Vysvětlení zadávacích podmínek č. 2

Číslo jednací: 24366/2025

Název veřejné zakázky:	„Transformace Domova Černovice – Lidmaň I. - Polná“
Předmět veřejné zakázky:	stavební práce
Identifikační údaje zadavatele	
Název:	Kraj Vysočina
IČO:	70890749
Adresa sídla:	Žižkova 1882/57, 586 01 Jihlava
Profil zadavatele:	https://ezak.kr-vysocina.cz/profile_display_111.html
Osoby oprávněné za zadavatele jednat:	Ing. Martin Kukla, hejtman Ing. Otto Vopěnka, 1. náměstek hejtmána Ing. Zdeněk Berka, vedoucí odboru majetkového
Kontaktní osoba:	Mgr. Jitka Mikésková – ve věcech zadávacího řízení Ing. Martin Kocmánek – ve věcech technických
Telefon, fax:	+420 564 602 415, +420 564 602 214
E-mail:	mikeskova.j@kr-vysocina.cz ; kocmanek.m@kr-vysocina.cz

HO/04
Vnější hliníkové okno jednokřídlé s nadsvětlikem
rozm. 1450x3470 mm

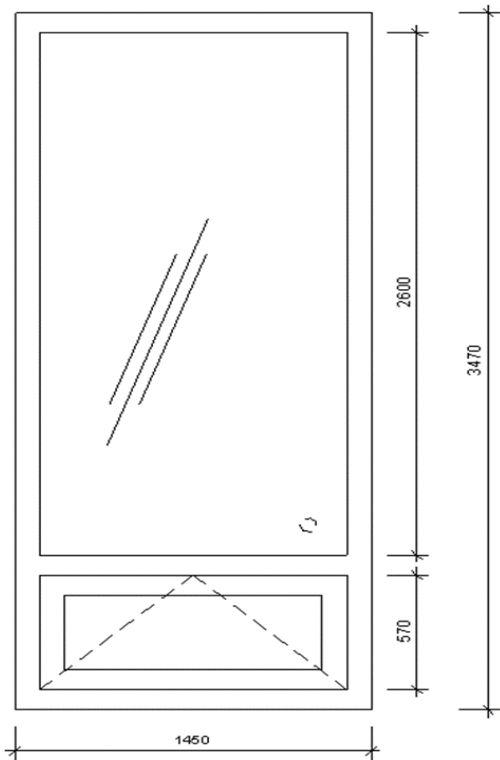
Dle sdělení dodavatelů **nebude** možné vyrobit vnitřní žaluzie dle požadavku o okna HO-04 z důvodu rozměrů (vysoká výška). Žaluzie je vyrobitelná do výšky 260 cm a to bez záruky. Zaručená výška je pouze 240 cm.

196	767918C04 HO-04 - D+M Vnější AL okno jednokřídlé, s nadsvětlíkem, 1450x3470mm, včetně vnitřních žaluzií
-----	---

Žaluzie bude v případě toho okna ve dvou kusech – pro fixní část a pro sklopnou část.
